Samtgemeinde Salzhausen

Zwischenstand: 04.03.2025

Landkreis Harburg, Regionales Raumordnungsprogramm Teilplan Windenergie - Entwurf Beteiligung der Träger öffentlicher Belange

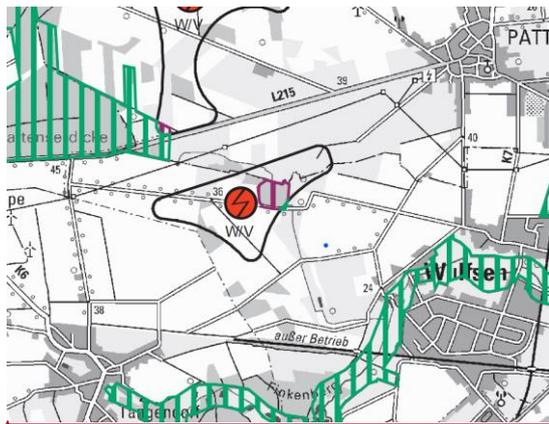
Da der Planung des Landkreises eine Referenzanlage von 250 m zugrundeliegt, ist es nicht verständlich, warum der Belang „Auswirkungen auf das Landschaftsbild“ offensichtlich konkret erst im Einzelgenehmigungsfall überprüft werden soll und nicht schon auf der Ebene der Raumplanung, obwohl gerade dieser Belang aufgrund der Höhe und der jeweiligen topographischen Situation bedeutende raumwirksame Auswirkungen hat, die aus Sicht der Samtgemeinde im Rahmen der Raumplanung gelöst werden müssen. Die pauschale Aussage, dass sich die Fläche in einem Landschaftsbild mit hoher Bedeutung befindet, ansonsten aber nicht analysiert wird weshalb dieses eine hohe Bedeutung hat und welche Schlüsse daraus zu ziehen sind, stellt aus Sicht der Samtgemeinde einen Abwägungsfehler dar, bzw. wird dem Umgang von Eignungsgebieten für 250 m hohe WEA im Hinblick auf die Auswirkungen auf das Schutzgut Landschaftsbild nicht gerecht.

Zu beachten ist in diesem Zusammenhang auch, dass die südliche Abgrenzung dieser Fläche die Grenze zwischen dem LK Harburg und dem LK Lüneburg darstellt, auf Lüneburger Seite aber bisher seitens des LK Lüneburg keine entsprechende Vorrangfläche geplant wird, d.h. hier fehlt offensichtlich die interkommunale Abstimmung die gemäß ROG §7 Absatz 2 ROG zwingend vorgeschrieben ist.

Die SG fordert den Landkreis deshalb auf, die Vorrangfläche südlich von Eyendorf aus dem weiteren Verfahren zu nehmen, dies ist im Rahmen der Einzelfallprüfung aus Sicht der Samtgemeinde darstellbar ohne einen Abwägungsfehler hier zu begehen.

SAL 11 (westlich der BAB 7 und Toppenstedt):

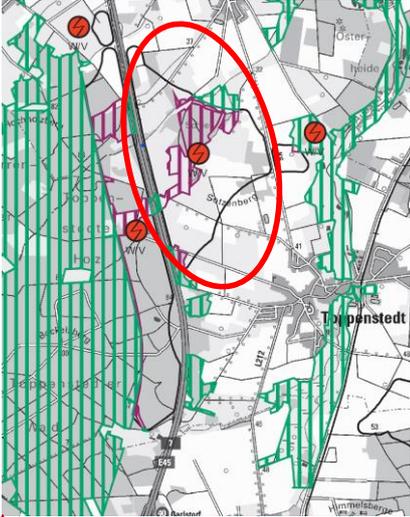
Diese Fläche ist von der Ortslage und der angrenzenden Landschaft Toppenstedts durch die BAB 7 getrennt. Diese Barrierefunktion und auch aufgrund der von dieser Autobahn ausgehenden Lärmimmissionen erfüllt diese Fläche nicht die Funktion als Naherholungsgebiet von Toppenstedt. Die Fläche wird deshalb als vertretbar eingestuft. Die Samtgemeinde bedauert aber, dass durch diese Fläche Wald in Anspruch genommen wird. Größe der Fläche: 193,96 ha

SAL 02: östlich der Kreisstraße 9 (Verbindungsstraße zwischen Toppenstedt und Tangendorf):

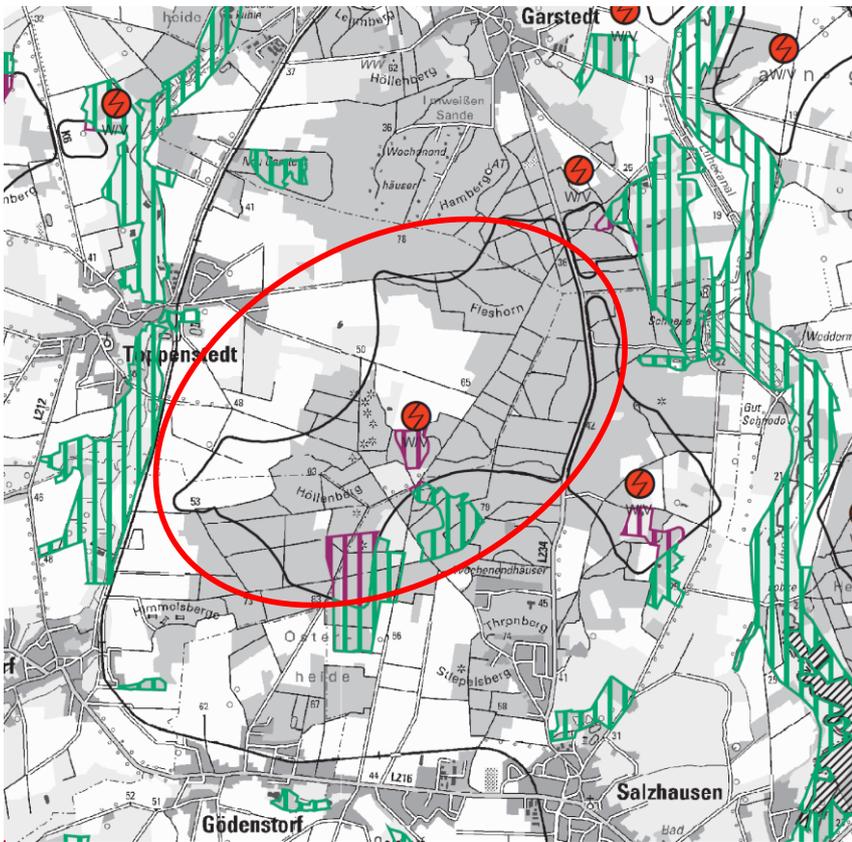
Wie in der Beschreibung auf Seite 142 richtig erwähnt, erfüllt diese Fläche die Voraussetzung für ein Landschaftsschutzgebiet und grenzt im Norden an ein FFH-Gebiet an. Sie liegt in einer Landschaftsbildeinheit mit hoher Bedeutung.

Diese Fläche ist lediglich 11,93 ha groß, vermutlich kann hier maximal 1 WEA errichtet werden. Die Fläche steht räumlich im Zusammenhang mit der 201 ha großen Fläche SAL 17.

Die Fläche SAL 17 wird klar von der Autobahn und der Kreisstraße abgegrenzt. Um eine weitere visuelle Beeinträchtigung des wertvollen Landschaftsbildes zu vermeiden, sollte die Fläche SAL 02 aus der weiteren Planung herausgenommen werden. Eine einzelne Anlage östlich der K 9 würde visuell nicht mehr zu einem Windpark westlich der K 9 zugehören und deshalb das Landschaftsbild hier unnötigerweise zusätzlich beeinträchtigen.

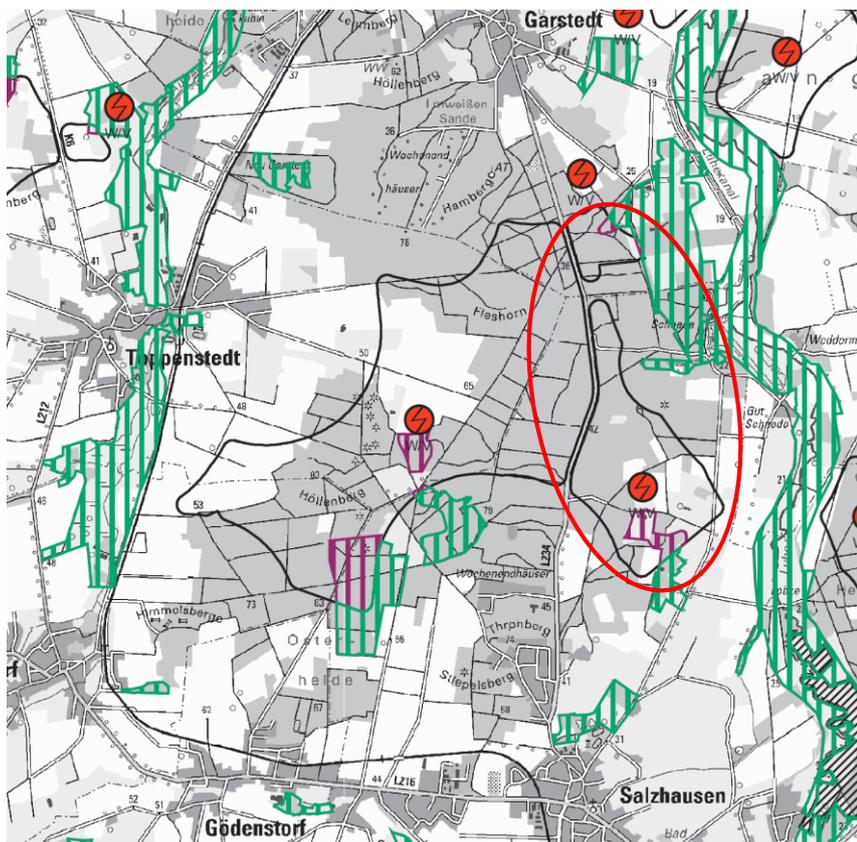
Eine Betrachtung dieses Ziels im Zusammenhang der Nutzung eines der größten geschlossenen Waldbereiche im Landkreis vor dem Hintergrund der Nutzung dieses Bereiches als Windeignungsgebiet mit den entsprechenden Verlust und „Durchlöcherung“ des Waldes durch WEA fehlt. Fakt ist, dass das Waldgebiet aufgrund seiner Großflächigkeit wie eine Wetterscheide wirkt, die auch für Luftaustausch etc. sorgt. Es ist zu befürchten, dass diese Funktion zumindest beeinträchtigt wird. Der Umweltbericht geht einfach pauschal davon aus, dass für das Schutzgut Klima keine negativen Auswirkungen durch die Planung hervorgerufen werden, da die WEA ja fossile Energien ersetzen sollen. Dies ist allerdings eine globale Aussage, die auch so stimmig ist, es fehlt aber angesichts des genannten Ziels, dem sich der LK durch seinen Beitritt zum European Energy Award verpflichtet hat (Erhalt geschlossener Waldbereiche wegen ihrer klimaökologischen Bedeutung) eine Auseinandersetzung mit den kleinklimatischen Folgen der konkreten Nutzung eines großen zusammenhängenden Waldbereiches für die angrenzenden Ortschaften. Solange man hier nur auf Mutmaßungen angewiesen ist, ist eine Bewertung der Folgen bezogen auf das Schutzgut Klima und der konkreten Waldfläche mit „keine Auswirkungen“ nicht fach- und sachgerecht.

Da bei dieser Fläche die WEA vorrangig im Wald erstellt werden müssen, werden hier neben den naturschutzrechtlichen Kompensationsmaßnahmen nach BNatSchG auf der Grundlage des NWaldLG auch viele Hektar Waldersatzflächen benötigt. Im Umweltbericht wird lediglich lapidar erwähnt, dass das im weiteren Verfahren geklärt werden muss.

Im Ergebnis fordert die Samtgemeinde, dass die Fläche SAL 05 aus der weiteren Planung ersatzlos gestrichen wird.

SAL 04 (Fläche östlich der Luhe bei Garstedt / Vierhöfen)

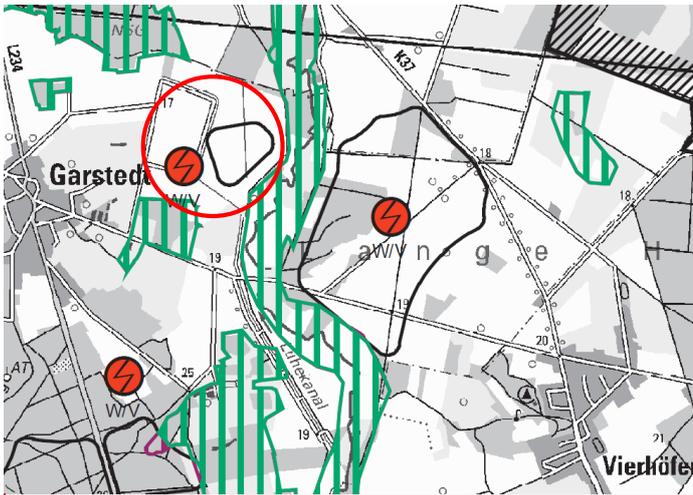
Das Plangebiet gehört nicht zu den bevorzugten Naherholungsgebieten von Garstedt und Vierhöfen, weshalb die Samtgemeinde die Ausweisung als Vorranggebiet für die Windenergienutzung mitträgt.

Sie bittet aber um Beachtung eines größeren Siedlungsabstandes von Vierhöfen, da zur Zeit Überlegungen in Vierhöfen anstehen, die zukünftige Siedlungsentwicklung von Vierhöfen im Norden in dem Dreieck zwischen der Garstedter Straße und der Kreisstraße zu etablieren. Eine Rücknahme der östlichen Abgrenzung um 200 m bzw. eine pauschale Abstandsregelung von 1.100 m wären deshalb hilfreich und würden Spielraum für eine geordnete Siedlungsentwicklung Vierhöfen in diesem Raum schaffen.

SAL 06 (Waldfläche westlich der Luhe bei Garstedt)

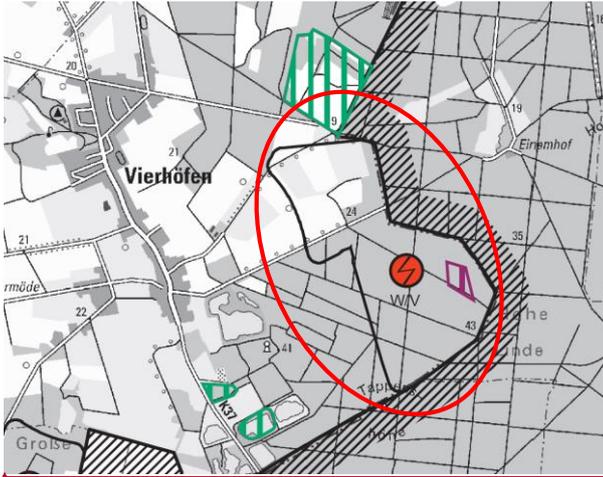
Aufgrund der vorgenommenen Verkleinerungen und Berücksichtigung des Landschaftsschutzgebietes und auch aufgrund der Tatsache, dass es sich vorwiegend um Ackerflächen in einer Offenlandschaft handelt ist die Samtgemeinde Salzhausen mit der Ausweisung dieser Fläche einverstanden. (Größe 12,75 ha)

Ausschnitt aus dem RROP 2025 mit dem Vorrang- und Vorbehaltsgebiet Rohstoffgewinnung

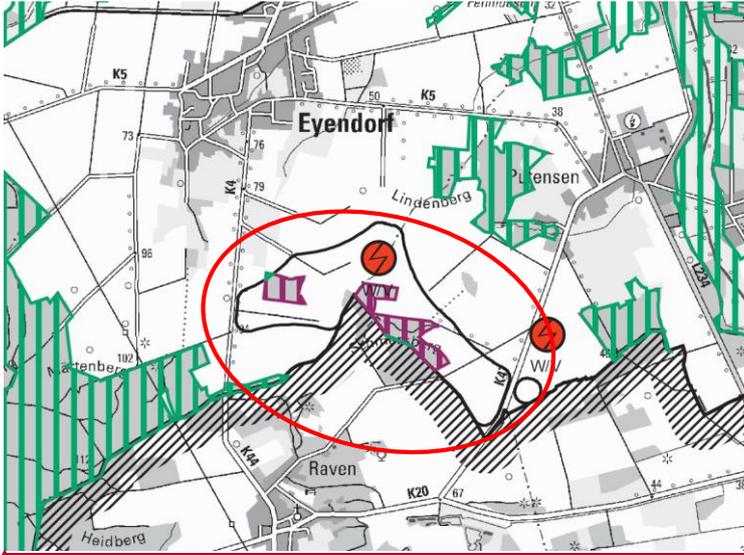
Vorgelagert ist dieser Fläche ein sehr großflächiges (Vorrang- und Vorbehaltsgebiet) Rohstoffgewinnungsgebiet, welches weder in der Begründung noch im Umweltbericht erwähnt wird.

Weder in der Begründung noch im Umweltbericht wird darauf eingegangen, wie sich der Landkreis die Erschließung dieses Waldgebietes für die Zwecke der Windenergienutzung vorstellt und auf welche kumulativen Auswirkungen sich die Bewohner Vierhöfens im Zusammenwirken mit dem Kiesabbaugebiet und der gleichzeitigen Nutzung des Waldes als Windpark einstellen müssen.

Das Ergebnis der Einzelfallbetrachtung (also die „Abwägung“) beschränkt sich auf eine Reduzierung der Fläche aufgrund von angenommen Umzingelungsdaten und auf der Tatsache, dass nach Auswertung vorhandener Daten offensichtlich keine naturschutzfachlich bedeutsamen Gebiete betroffen sind. Alle anderen Belange werden zusammenfassend als „Die weiteren betroffenen Aspekte“ benannt, die nicht zu einer Reduzierung oder einem Wegfall führen. Welche Aspekte dies sind und wie der Abwägungsprozess hierzu aussieht wird nicht ausgeführt. Falls damit gemeint sein sollte, dass z.B. ein Vorbehaltsgebiet für Erholung regelmäßig hinter den Belangen der Windenergie zurücktreten muss oder auch das hier ausgewiesene Vorbehaltsgebiet für Natur und Landschaft ist dies keine sachgerechte Abwägung, denn eine Abwägung dieser Belange auf den konkreten Einzelfall findet regelmäßig nicht statt.

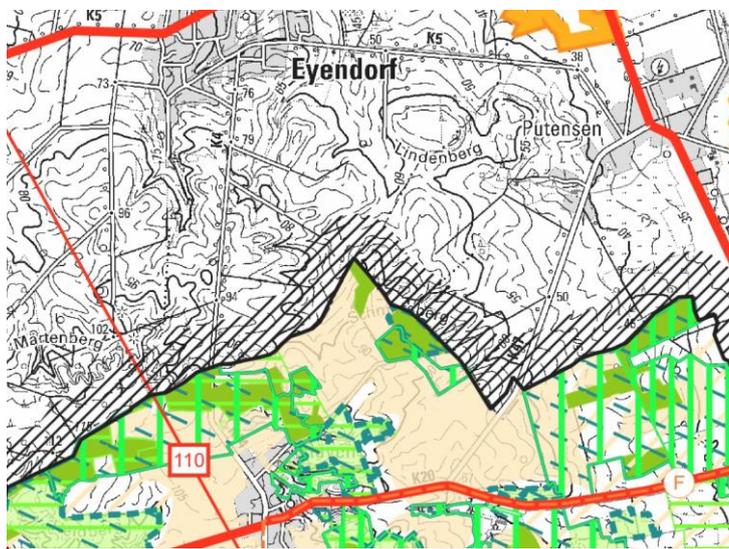
Tatsache ist, es werden verschiedene alte Waldstandorte (zum Teil Mischwaldbestände, nicht nur wie fälschlich suggeriert reine Nadelholzbestände) mit dieser Ausweisung überplant, die bisher im RROP als Vorranggebiete für Natur und Landschaft festgelegt sind, die also aufgrund ihrer naturschutzfachlichen Bedeutung auf jeden Fall erhalten bleiben müssen. Das Fazit „Wertvolle Baumstrukturen sind nicht betroffen“ ist also falsch, diese Bereiche hätten nicht überplant werden dürfen. Sollen sie dennoch überplant werden ist eine sach- und fachgerechte Auseinandersetzung mit diesem Belang erforderlich, die aber an keiner Stelle weder in der Begründung noch im Umweltbericht zu finden ist. Es wird lediglich auf das BlmSch-Genehmigungsverfahren verwiesen „ob und in welchem Maße die vorhandene Nadelwaldstruktur betroffen sein wird. Es werden jedoch keine negativen Auswirkungen erwartet. Im Rahmen der BlmSchG-Genehmigung muss auf Ausgleich- und Kompensationsmaßnahmen sowie Verbotstatbestände nach § 44 BNatSchG geprüft werden.“ Umweltbericht, Seite 256.

Durch die Beseitigung des Vorrangflächenziels der Altwaldstandorte sind diese nicht mehr geschützt, eine Verschiebung auf ein BlmSch-Genehmigungsverfahren ist aus Sicht der Samtgemeinde nicht fachgerecht, es fehlt eine Auseinandersetzung mit dem Thema Beseitigung der Kleinwaldbestände aus dem vielfältig strukturierten von technischen Anlagen bis völlig unberührten Landschaftsbild, mit den daraus resultierenden ökologischen Folgen für das Bild der Landschaft und ihren Erholungswert und nicht zuletzt auch den daraus resultierenden ökologischen Folgen.
